**Всемирный форум для согласования правил
в области транспортных средств**

Рабочая группа по пассивной безопасности

**Правила № 134 ООН (транспортные средства,
работающие на водороде и топливных элементах)****Предложение по поправкам серии 01 к Правилам № 134
ООН (транспортные средства, работающие на водороде
и топливных элементах (TCBTЭ))****Представлено экспертом от Нидерландов***

Образец А

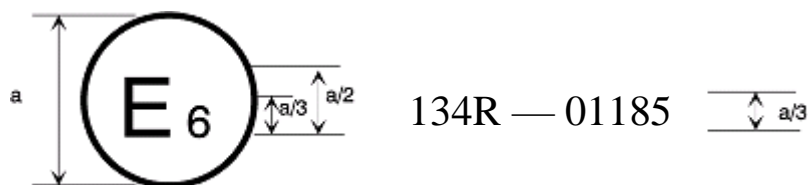
Приложение 2 изменить следующим образом:

Приведенный выше знак официального утверждения, проставленный на транспортном средстве/системе хранения/конкретном элементе оборудования, указывает, что данный тип транспортного средства/системы хранения/конкретного элемента оборудования был официально утвержден в Бельгии (E 6) в отношении связанных с обеспечением безопасности эксплуатационных характеристик транспортных средств, работающих на водороде, на основании Правил № 134 ООН.

Первые две цифры номера официального утверждения указывают, что официальное утверждение было предоставлено в соответствии с требованиями Правил № 134 в их первоначальном варианте в момент предоставления официального утверждения Правила уже включали поправки серии 01.

Образец В
(см. пункт 4.5 настоящих Правил)

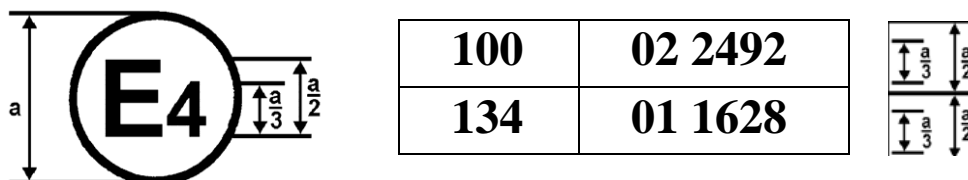
Приведенный выше знак официального утверждения, проставленный на транспортном средстве, указывает, что данное автотранспортное средство было официально утверждено в Нидерландах (E 4) на основании правил № 134 и 100*. Номер официального утверждения указывает, что к моменту предоставления соответствующих официальных утверждений в Правила № 100 были внесены поправки серии 02, а в Правила № 134 ООН были в их первоначальном варианте — поправки серии 01».
